改善対策届出日:令和元年6月5日

改善箇所説明図

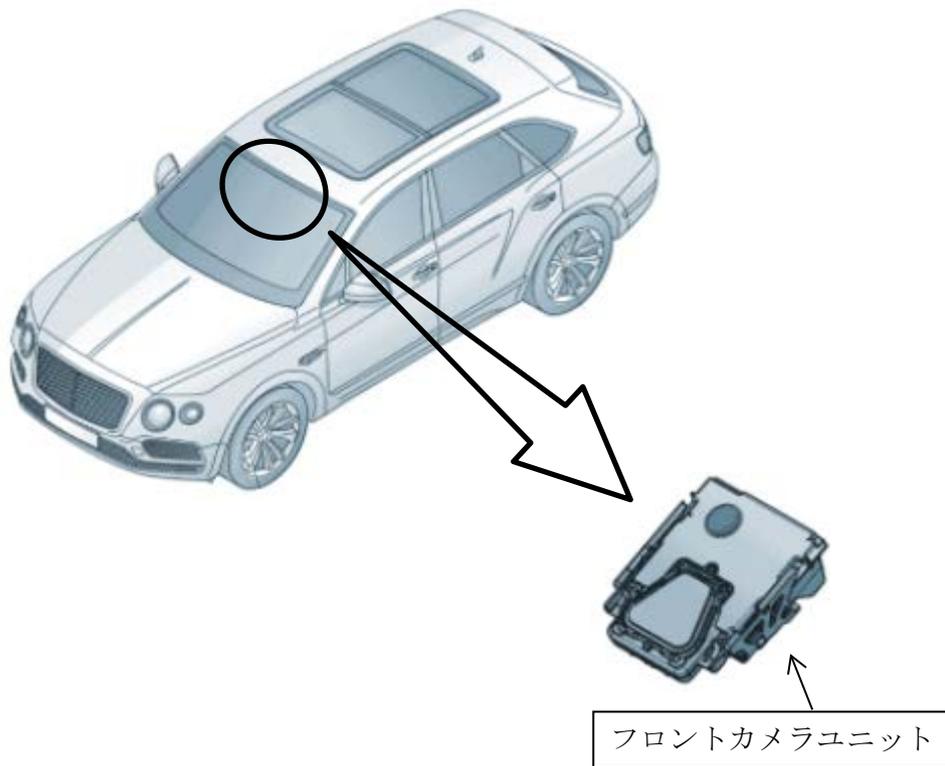
不具合の内容

ドライバーアシストシステムの前面を撮影するフロントカメラユニットのヒーター温度設定が不適切なため、熱の影響により撮影が出来なくなることがある。そのため、ドライバーアシスト機能が作動しないおそれがある。

全車両、フロントカメラユニットのヒーター温度設定を変更する。

改善後は、ボンネット内のバッテリープラス電源のターミナルカバーに緑色のペイントを行い識別とする。
